# Gemeinde Eppishausen

## Bebauungsplan „1. Erweiterung Baugebiet Haselbach Süd“

### Abhandlung der Einwände, Hinweise und Anregungen

**Träger öffentlicher Belange  
nach § 4 Abs. 2 BauGB**

**Auszug aus dem Kabellageplan der LEW Verteilnetz GmbH (LVN)**

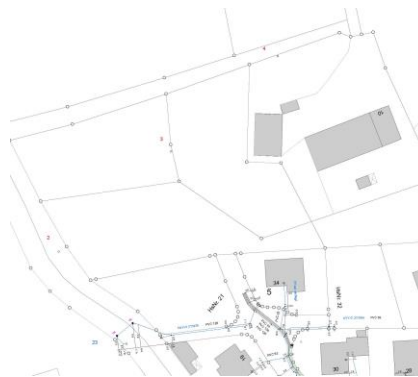
**kV-Kabelleitungen in diesem Bereich. Der Verlauf dieser Kabelleitung kann dem nachfolgend dargestellten Auszug aus dem Kabellageplan entnommen werden. Der Schutzbereich der Kabelleitungen beträgt 1 m beiderseits der Trasse.**

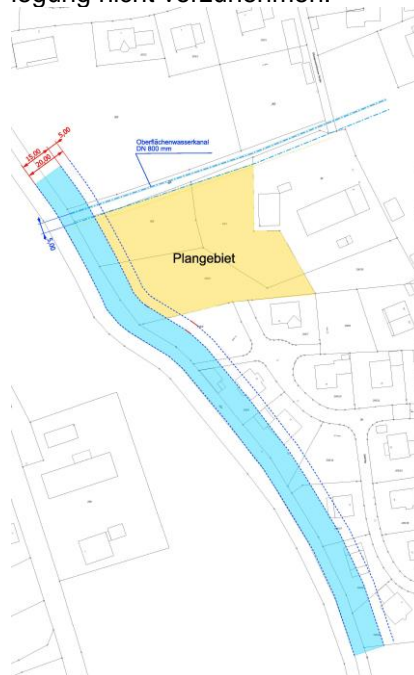
Entgegen der Darstellung im Bebauungsplanentwurf befinden sich auch Bereiche des Plangebietes bei HQ100 am Haselbach in Überflutungsbereichen bis 0,25 m Höhe, Teilbereiche innerhalb der Baugrenzen werden bis zu 0,10 m hoch überflutet.

Aus fachlicher Sicht dürfen außerhalb der Baugrenzen keinerlei Auffüllungen, abflussbehindernde Zaunanlagen und sonstige Einfriedungen und keinerlei bauliche Anlagen (auch keine baugenehmigungsfreien Anlagen) hergestellt werden, da ansonsten eine **Abflussveränderung zu Ungunsten Dritter** zu besorgen wäre.

**Retentionsraumverluste** (auch innerhalb der Baugrenzen) wären noch vor dem Eingriff im Verhältnis 1 : 1 wirkungsgleich auszugleichen.

**In der Planzeichnung ist innerhalb des Überschwemmungsbereichs ein Bereich gekennzeichnet, in dem Auffüllungen unzulässig sind.**

**Für die innerhalb der Bauflächen gelegenen Überschwemmungsflächen mit Wassertiefen von 0 – 25 cm bei denen Geländeauffüllungen zulässig sind, ist innerhalb der öffentlichen Grünfläche eine Geländemulde, wie in der Planzeichnung dargestellt, zum Retentionsausgleich des verdrängten Hochwasservolumens**

lumens herzustellen. Der volumengleiche Retentionsausgleich beträgt 35 m<sup>3</sup>.
